Vysvětlení č. 2

Název veřejné zakázky:	Dodávka nábytku I. pro SŠ uměleckoprůmyslovou v Ústí nad Orlicí - areál Perla
Zadavatel:	Pardubický kraj
Sídlo:	Komenského nám. 125, 532 11 Pardubice
IČO:	708 92 822
Osoba oprávněná za zadavatele jednat:	Mgr. Pavel Menší, vedoucí kanceláře ředitele úřadu

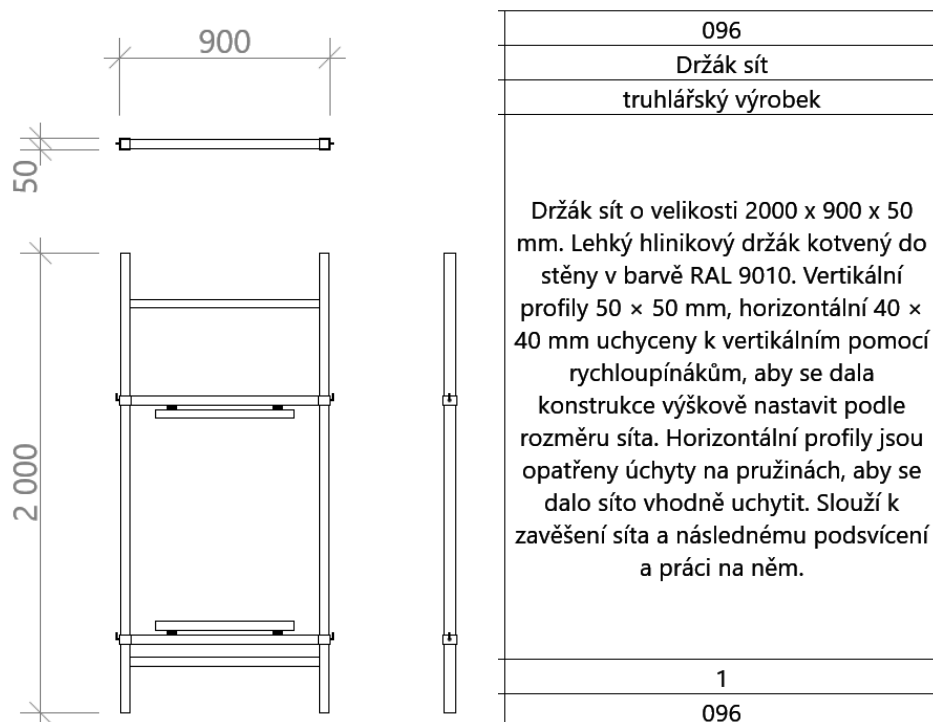
Prosím o bližší informaci k položce 096 - Držák sít. Pokud je možné, prosím doplnit i o nějakou fotku pro lepší představu a nacenění.

Součástí knihy prvků je i obrázkové schéma, kde je položka č. 096 rozkreslena, viz níže. K tomu náleží specifikace, kde je podrobněji popsán držák sít. Popis vychází z původního držáku, který má škola k dispozici a jedná se o atypický výrobek.
